Европейская экономическая комиссия**Комитет по внутреннему транспорту****Рабочая группа по таможенным вопросам,
связанным с транспортом****134-я сессия**

**Таможенная конвенция о международной перевозке грузов
с применением книжки МДП (Конвенция МДП 1975 года):****пересмотр Конвенции – предложения по поправкам****к Конвенции: транспортные средства со скользящими полами****Транспортные средства со скользящими полами****Записка секретариата****I. Введение**

Рис. 10

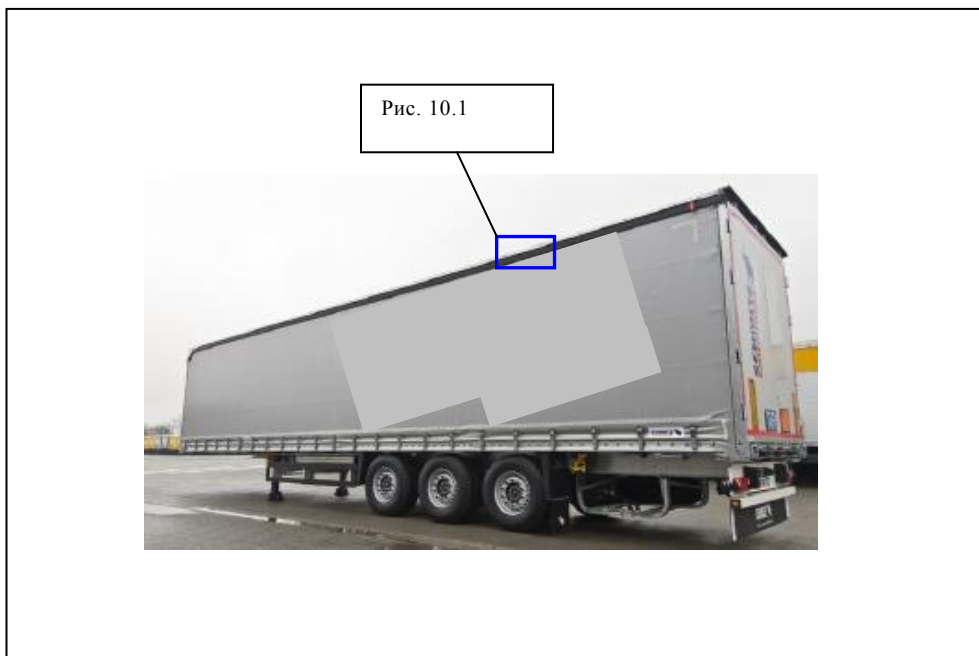
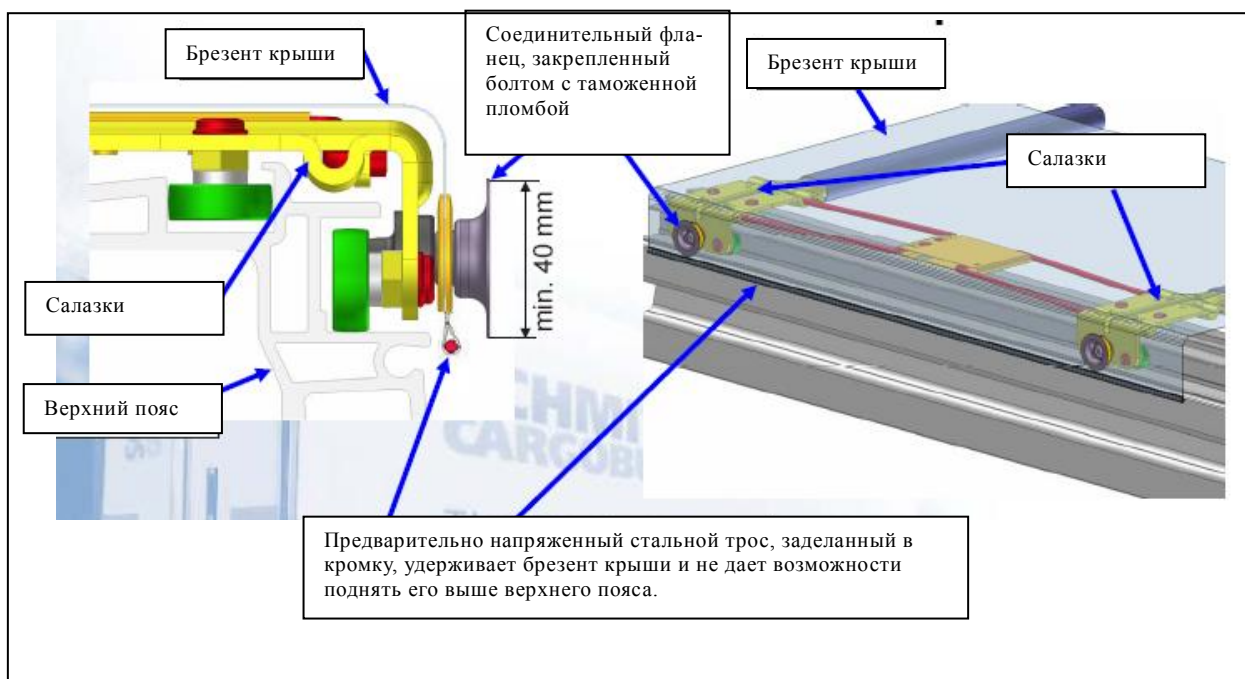
12. После рис. 9 добавить новый рис. 10:

Таможенная безопасность скользящей крыши гарантируется в случае блокировки предварительно напряженного стального троса, заделанного в кромку. Этот стальной трос блокируется спереди и сзади контейнера. Усилие натяжения, а также соединительный фланец на каждой салазке исключают возможность поднятия кромки с заделанным стальным тросом выше верхнего пояса.
